গণপ্রজাতন্ত্রী বাংলাদেশ সরকার
শ্রম ও কর্মসংস্থান মন্ত্রণালয়
কলকারখানা ও প্রতিষ্ঠান পরিদর্শন অধিদপ্তর

ক্যাপ পর্যবেক্ষণের তথ্য

কারখানার নাম	বুনন নীটিং লিঃ
ঠিকানা	Plot 381-383, Block-B, Bashundhara Project, Gazirchat, Ashulia Road, Savar,
কারখানার কোড	DHK115
কালার কোড

মূল্যায়নের ধরণ: অগ্নি মূল্যায়ন	পর্যবেক্ষণের তারিখ: ০৯-০৪-২০২৩
---	---------------------------------------

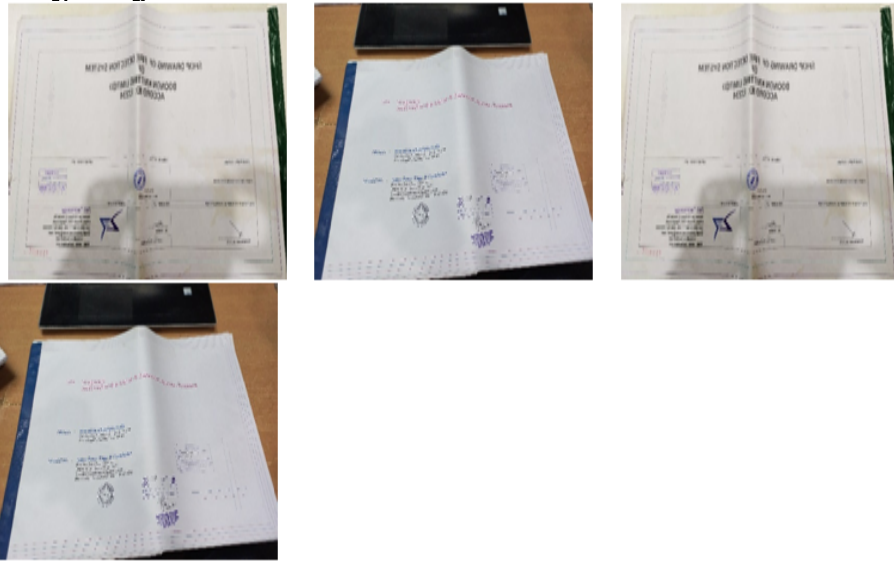
পরিদর্শন পর্যবেক্ষণ	The factory has not implemented automatic detection system, only stand alone type smoke detector system implemented. Smoke alarm activation sound only a local alarm and doesn't provide automatic fire alarm notification of occupants.
ক্যাপ আইটেম ক্যাটাগরি

কার্যক্রম	Within 6 weeks, Produce design and plan for automatic detection system with automatic fire alarm.
সুপারিশের তথ্যসূত্র	
কারখানার কার্যক্রম	Initiative has been taken and agreed to complete within timeline.
অগ্রাধিকার	৬ সপ্তাহ
চূড়ান্ত সময়সীমা	১৩-১০-২০১৬
সংশোধিত সময়সীমা	০৬-০৮-২০২২
অগ্রগতির অবস্থা	সংশোধিত
মন্তব্য	18/02/2021: They did not work yet. 18/09/2022: Fire alarm & Detection system drawing have been Approved by DIFE. 09/04/2023: Fire alarm & Detection system drawing have been Approved by DIFE.
